**PROGETTO DI RIMODULAZIONE E
AMPLIAMENTO DELL'IMPIANTO DI
SMALTIMENTO DI RIFIUTI SPECIALI NON
PERICOLOSI, IN LOCALITA' "SU SICCESU" E
"S'ARENAXIU" DEL COMUNE DI SERDIANA**

INTEGRAZIONI E CHIARIMENTI

POST C.d.S. del 23/02/2023

Novembre 2023

Figura 3.2/II: Carta delle isofreatiche e ubicazione dei piezometri

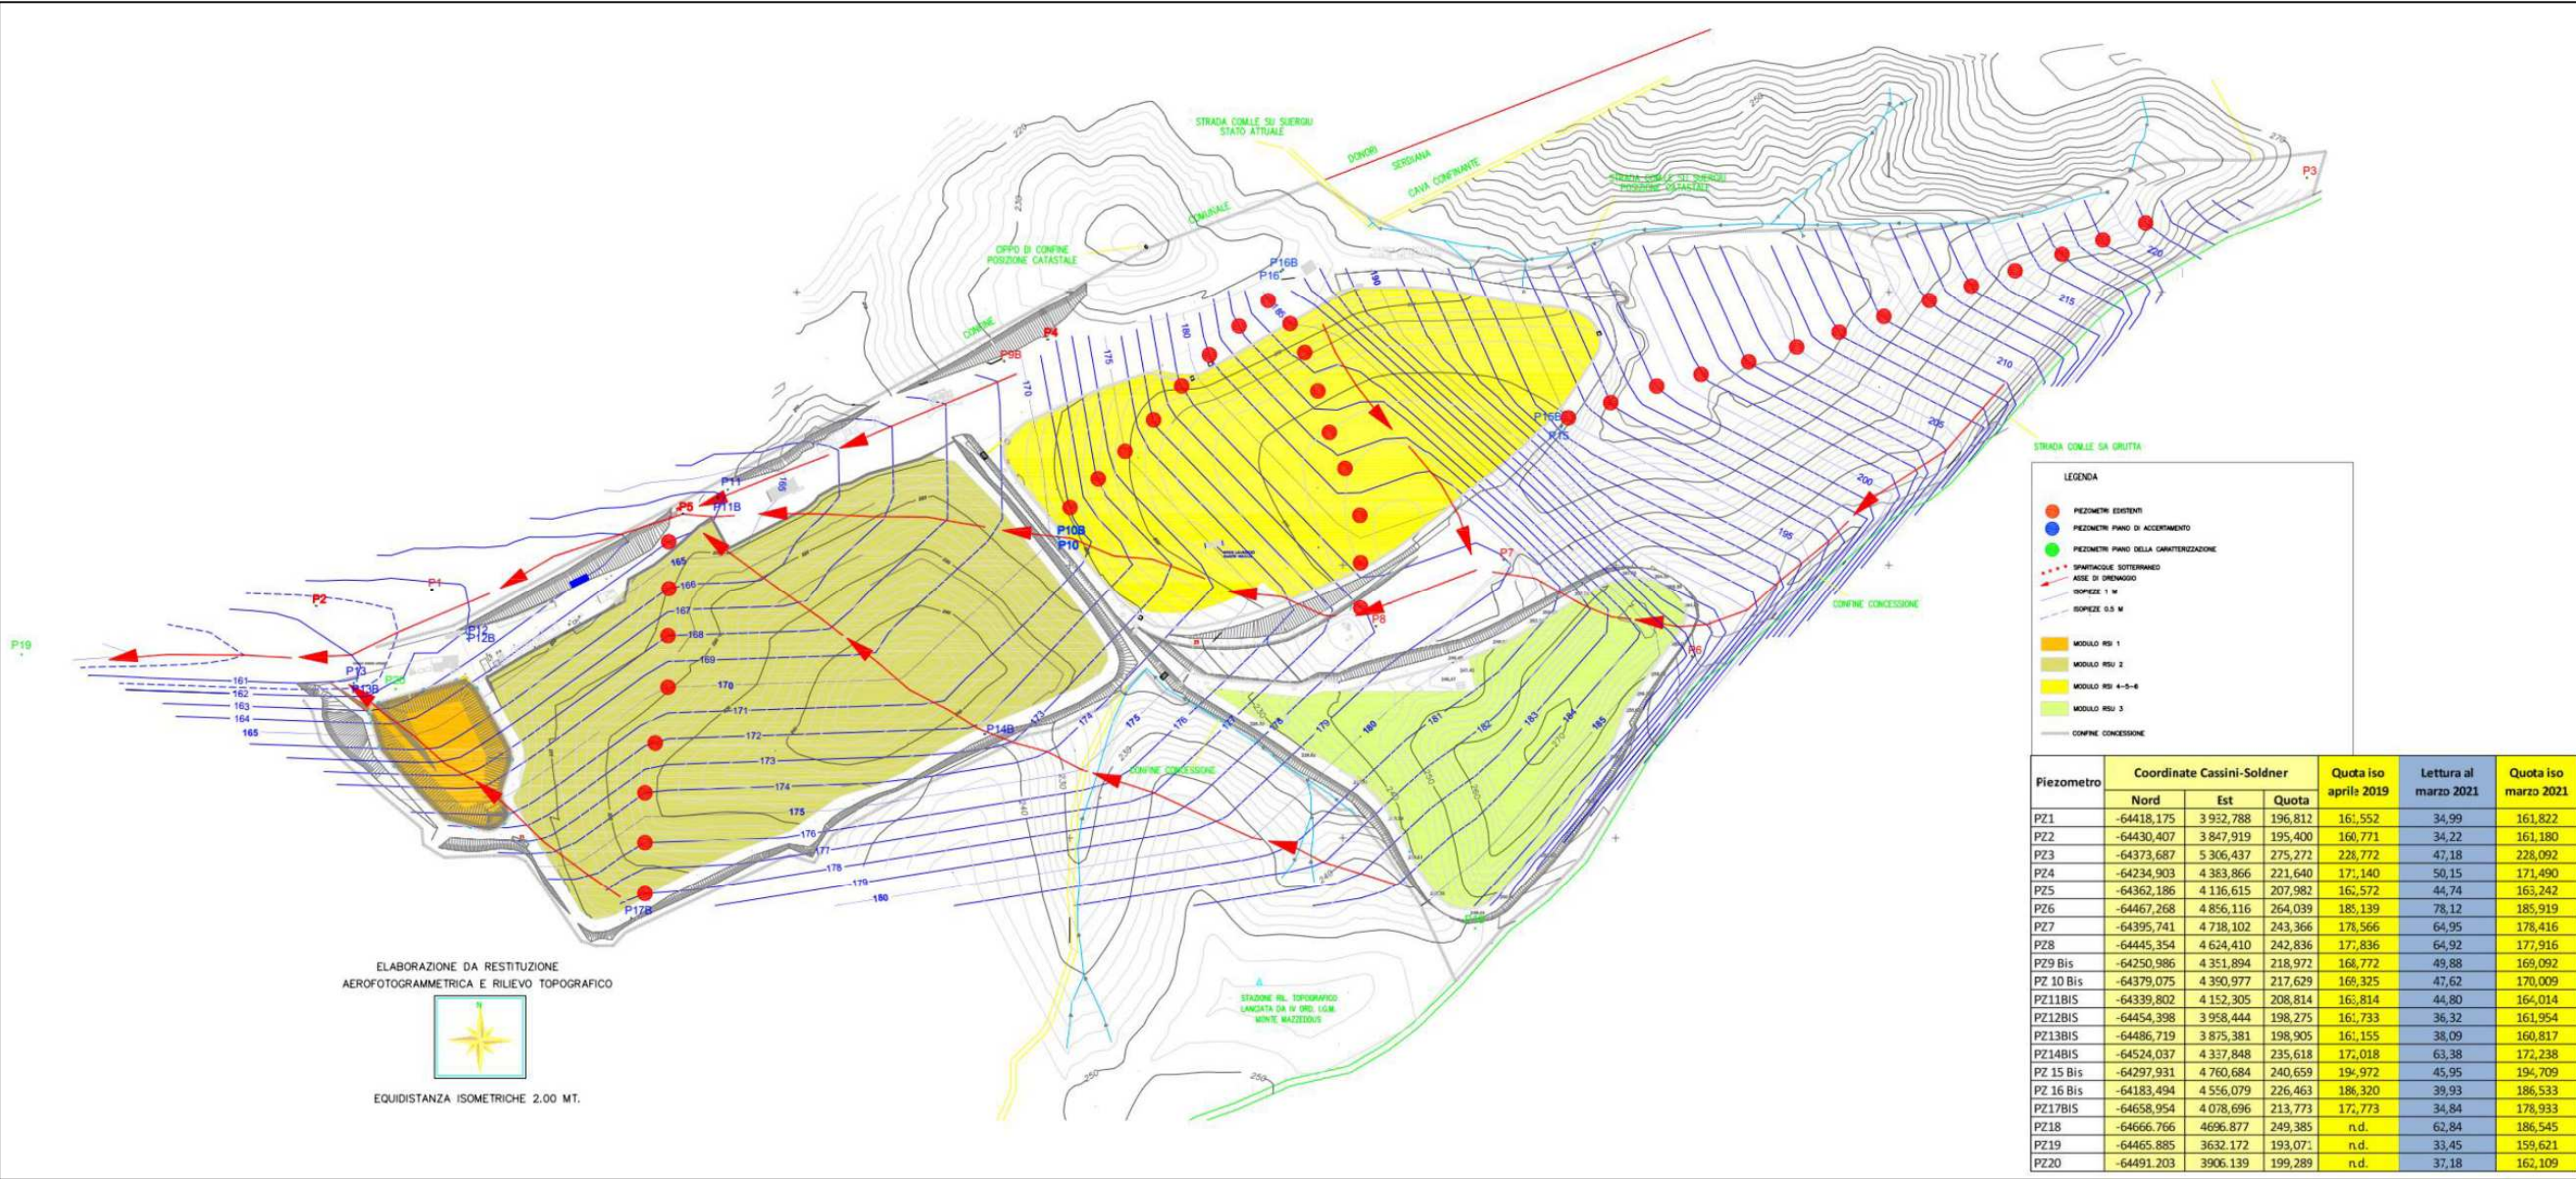
In aggiunta ai pozzi identificati quali POC, la scrivente ha proposto l'inserimento dei piezometri P1 e P21 (quest'ultimo da realizzarsi in fase esecutiva), al fine di migliorare l'efficienza della barriera idraulica. La barriera idraulica proposta, pertanto, è costituita dall'emungimento dei seguenti piezometri (**Fig. 3.2/II**):

Il piezometro P21 al momento non esiste ma il modello idrogeologico mostra che la sua presenza è essenziale per il corretto funzionamento della barriera idraulica e, pertanto, sarà realizzato prima dell'entrata in funzione della MISO. Il piezometro P21 sarà realizzato in prossimità della recinzione di ingresso e nelle vicinanze pozzo P1. La tabella seguente indica le coordinate Gauss – Boaga del nuovo piezometro P21.

- P1;
- P5;
- P11;
- P11 bis;
- P12;
- P12 bis;
- P13;
- P13 bis;
- P21.

Coordinate Gauss – Boaga P21	
Nord	Est
4363383.597	1513988.919

Figura E/II: Carta degli usi del suolo

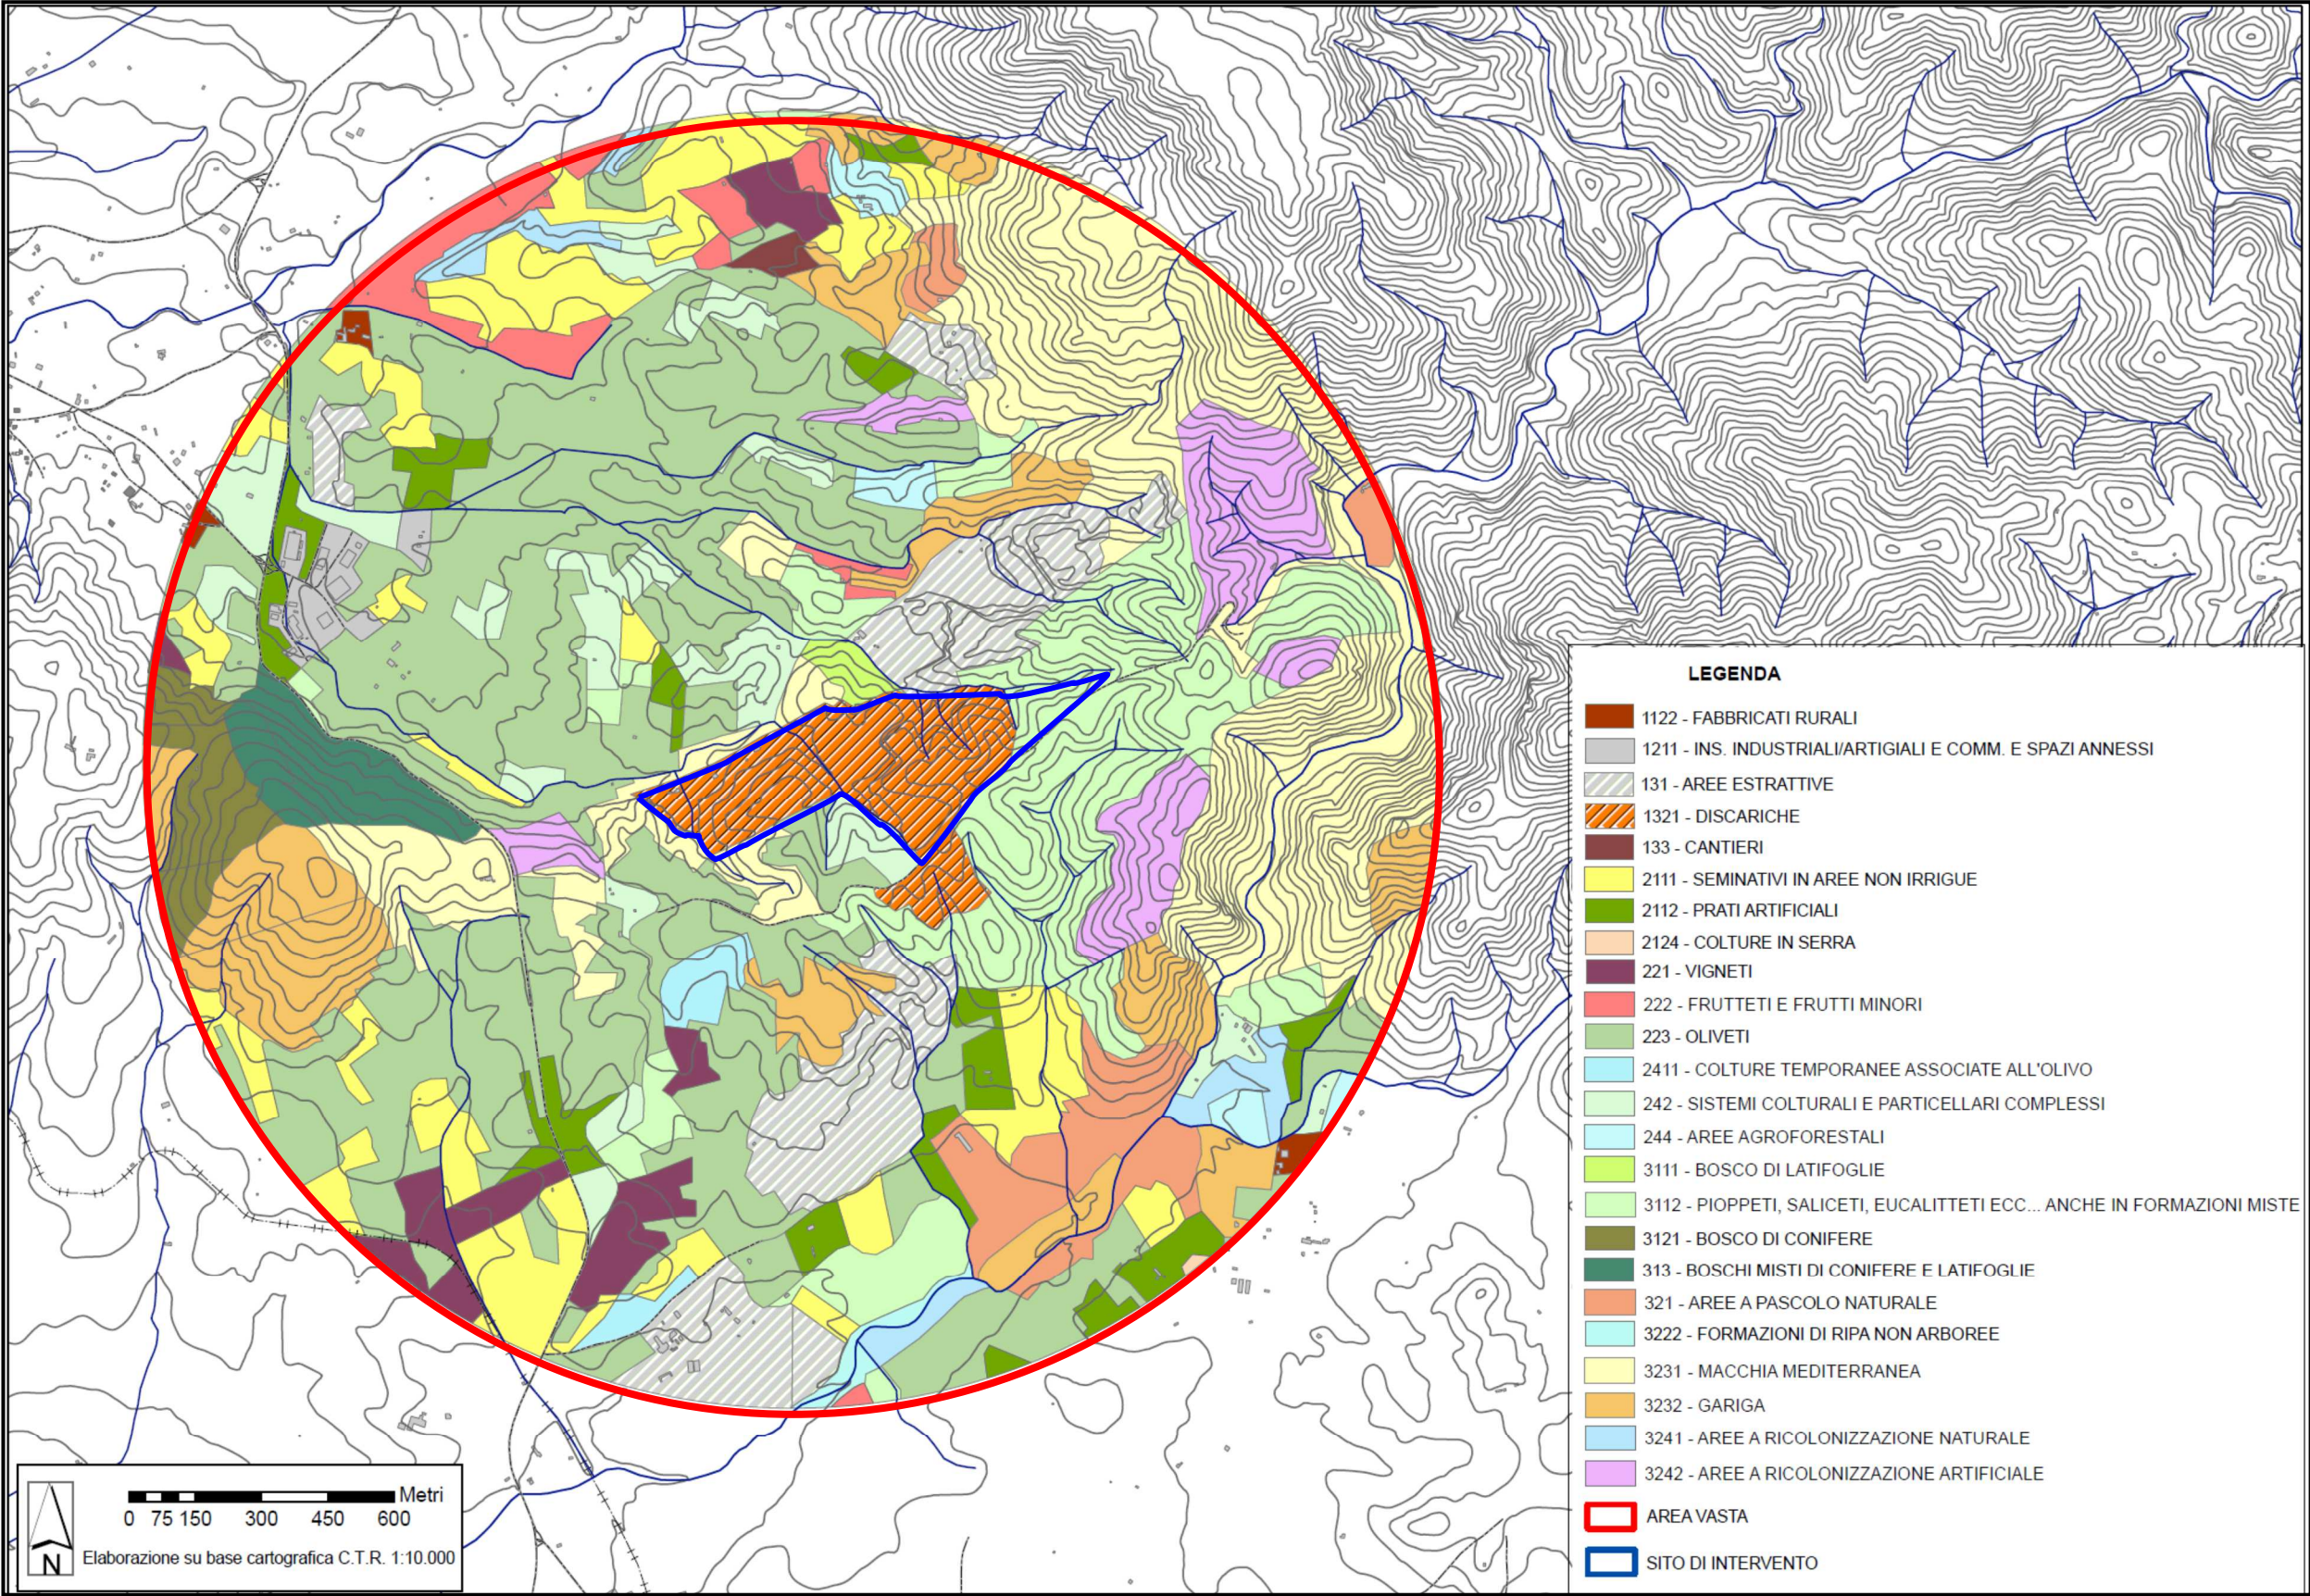
Il comune di Donori lamenta che lo SIA non abbia considerato la presenza della Zona degli insediamenti produttivi (PIP), sede di importanti attività produttive e di intensa frequentazione da parte di operatori e di fruitori di servizi, quantunque compresa nell'area vasta considerata. Lamenta inoltre che si individuino, nell'area vasta, quali sistemi ambientali prevalenti i sistemi agricoli e forestali e gli insediamenti estrattivi.

Come evidente la carta dell'area vasta e dell'uso del suolo, che si ripropone integralmente (**Fig. E/I e E/II**) comprende nell'area vasta anche l'area PIP. Analogamente, la tabella della ripartizione % degli usi del suolo, che si ripropone integralmente (**Tab. E/I**) conferma che gli usi prevalenti sono quelli citati nello SIA, con una percentuale del 89% per quanto attiene gli usi agro-forestali in senso lato e del 6,69 % per quanto attiene le attività estrattive, mentre gli insediamenti produttivi (PIP) coprono solamente circa 10 ha, pari al 0,79 % della superficie dell'area vasta considerata.

Figura E/III: Modellizzazione dispersione PM₁₀

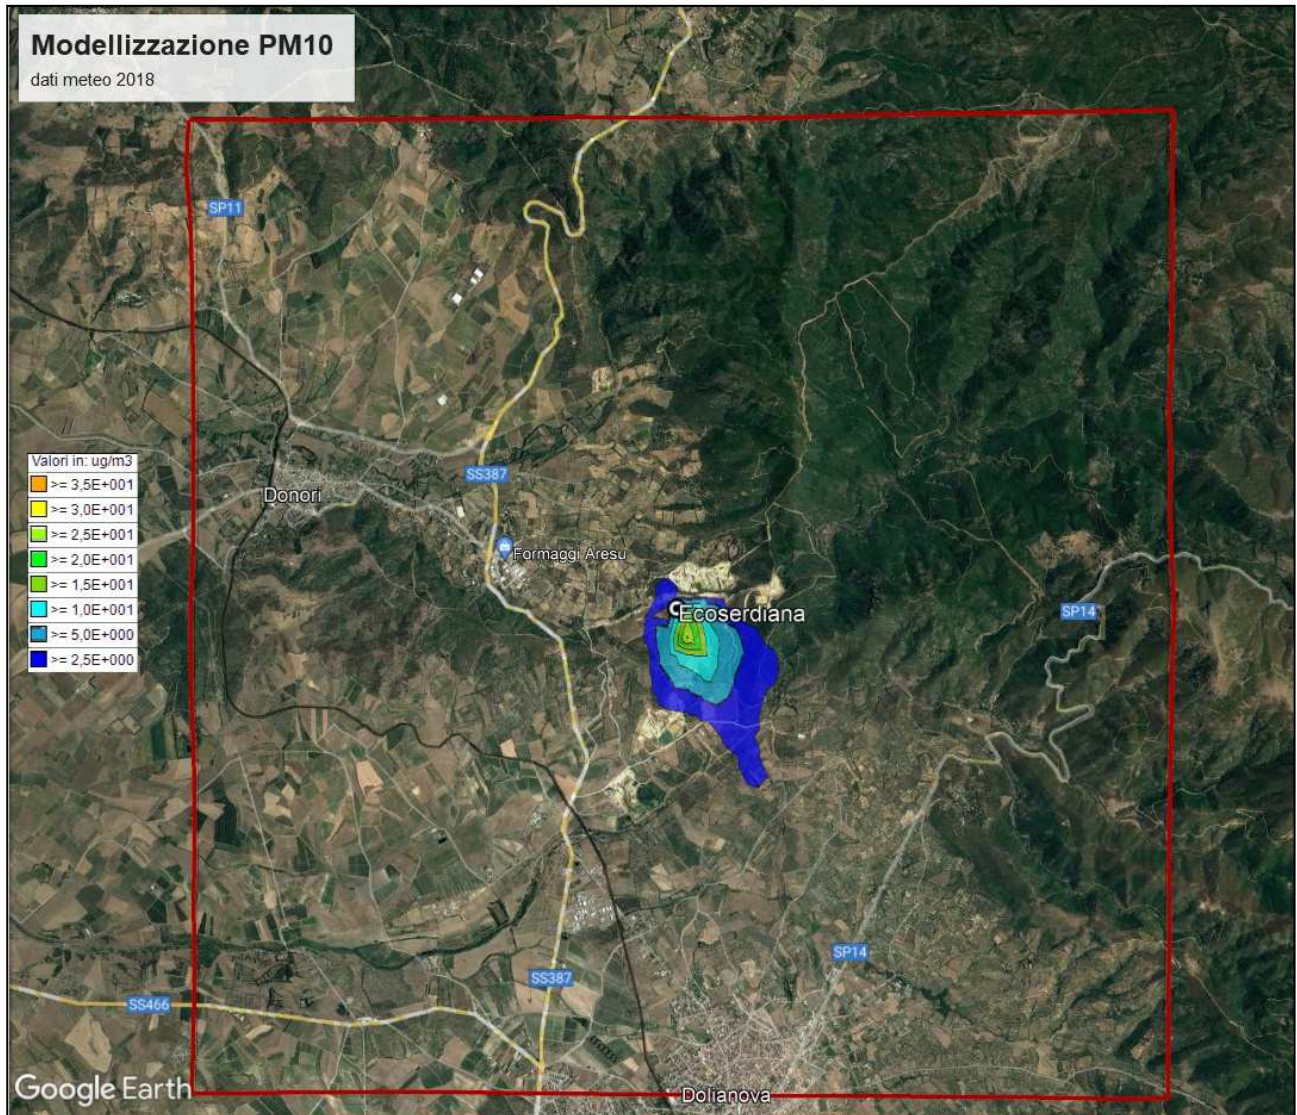
In ogni caso, escludendo ragionevolmente che le emissioni sonore generate dalla discarica (nettamente inferiori al limite di legge già sul perimetro dell'impianto) possano produrre interferenze condizionanti l'area PIP, gli unici impatti potenzialmente interferenti potrebbero riguardare la qualità dell'aria. La rappresentazione grafica della dispersione delle polveri, unico inquinante di rilievo, ripresa dallo studio allegato allo SIA (**Fig. E/III**) evidenzia che l'area PIP non viene neppure sfiorata dalle concentrazioni più basse di polveri inalabili.
